MATERIA: Pertinencia DIA "Planta de Tratamiento de Aguas Servidas de Angol".

RESOLUCIÓN EXENTA N° 66 /2018.

Temuco, 12 FEB. 2018

REPÚBLICA DE CHILE
SERVICIO DE EVALUACIÓN AMBIENTAL
REGIÓN DE LA ARAUCANÍA

Figura 1: Diagrama de Proceso Pretratamiento

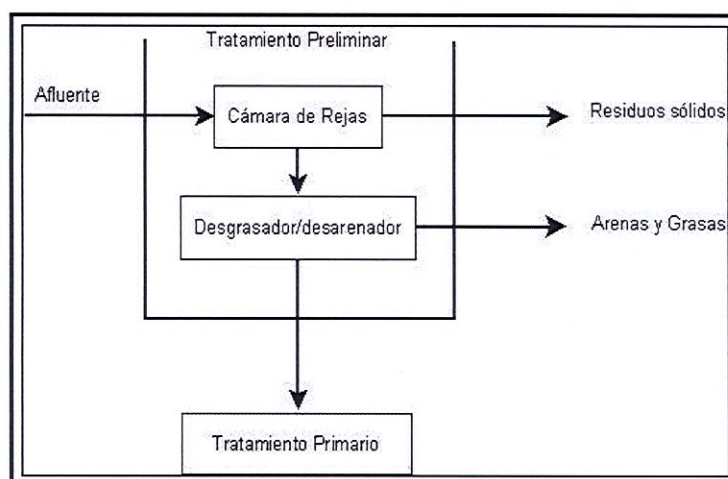
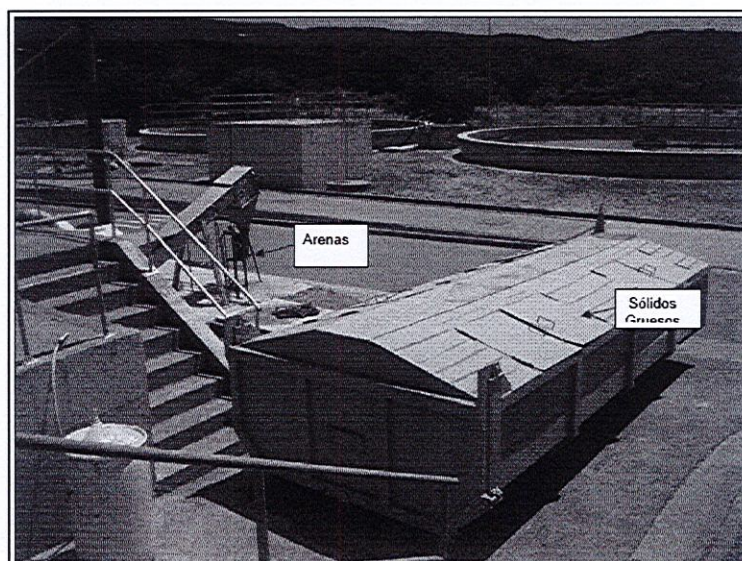
Sin embargo, las bases técnicas de “*Licitación Diseño, Construcción, Montaje y Operación de la Planta de Tratamiento de Aguas Servidas y Obras Complementarias de la Ciudad de Angol, IX Región*”, elaboradas posteriormente a la aprobación ambiental del proyecto, modifica el proceso de secado de los residuos, optando por un sistema automatizado de desaguado por medio de compactación, lo que permite disminuir la percolación de los residuos y con ello sus impactos asociados. Además se incluye dentro de este procedimiento, la higienización de los residuos, utilizando hipoclorito de sodio.

La Figura 1, muestra el Diagrama de Proceso en cual se generan los residuos sólidos en la PTAS y la Figura 2, muestra el lugar físico donde son dispuestos los residuos sólidos en Planta.

Esta modificación en el manejo de los residuos, permite que estos puedan ser dispuestos en Rellenos Sanitarios autorizados (Anexo 6), cumpliendo con los procedimientos y exigencias de la Autoridad Sanitaria reguladora en esta materia. Además se aplica en todas las plantas de tratamiento el Instructivo de Trabajo Disposición de Desechos Sólidos en Plantas Elevadoras y de Tratamiento de Aguas Servidas (Anexo 7).

5.3. Que el nuevo plan de gestión de los residuos sólidos del tratamiento primario, se debe dar cuenta que su higienización y posterior disposición a un sitio autorizado previamente por la autoridad sanitaria, no es una modificación de carácter significativa toda vez que se no existe ajuste de volúmenes ni composición. Además, se realiza de acuerdo a la normativa aplicable.

Figura 3: Esquema Biofiltración de aire contaminado

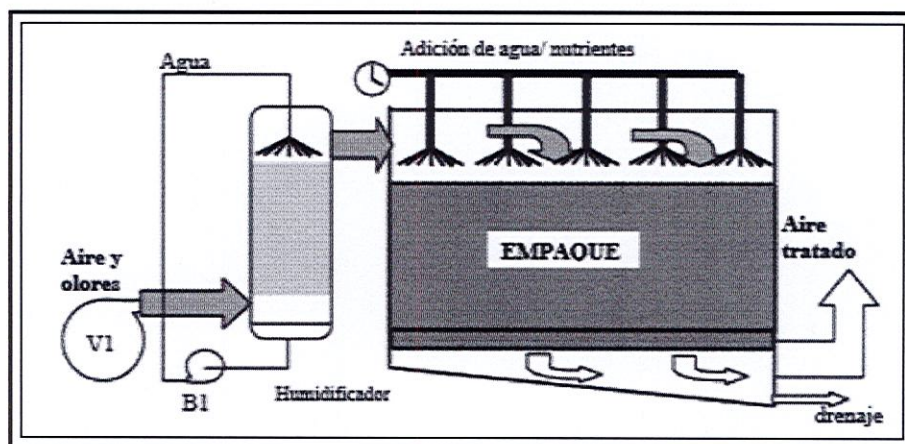
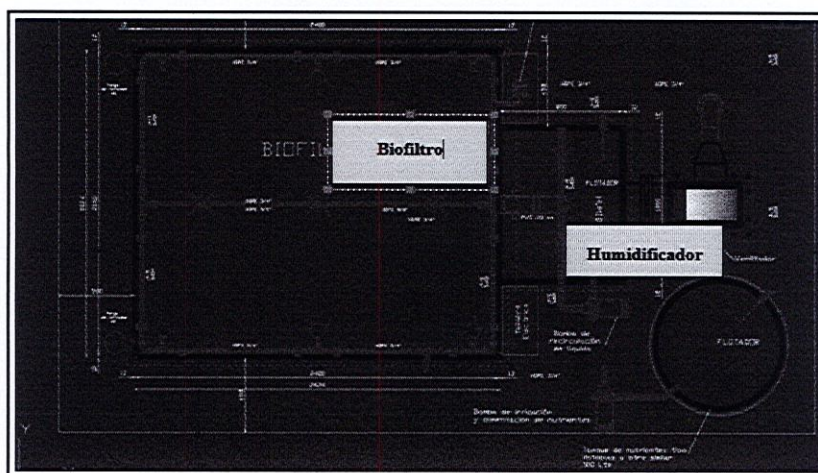
Con la finalidad de mejorar la operación del Sistema de Tratamiento de Aguas Servidas de Angol, se implementó un Sistema de Biofiltración de olores en la PTAS. Esta tecnología se caracteriza por un requerimiento general bajo de energía y sin descarga de contaminantes secundarios, elimina olores del aire durante su paso por un medio poroso en conjunto con una mezcla de microorganismos. El contaminante a tratar es transferido a la fase líquida y posteriormente biodegradado por los microorganismos presentes en el biofiltro.

El sistema implementado se compone de una estructura cúbica de fibra de vidrio reforzada, conectado a un sistema de humidificación, este último permite saturar el aire de entrada, eliminar posibles partículas y distribuir en forma homogénea el flujo de aire (Figuras 3 y 4)

Dados estos antecedentes, se solicita acoger la implementación de este Sistema de Biofiltración, que va en beneficio del sistema de tratamiento aprobado originalmente.

5.5. La implementación del sistema de biofiltro, se considera una mejora ya que dar cumplimiento a las exigencias establecidas en la evaluación ambiental para tratar los olores molestos utilizando una tecnología adecuada para ello, por lo que no se considera una modificación de carácter significativa.
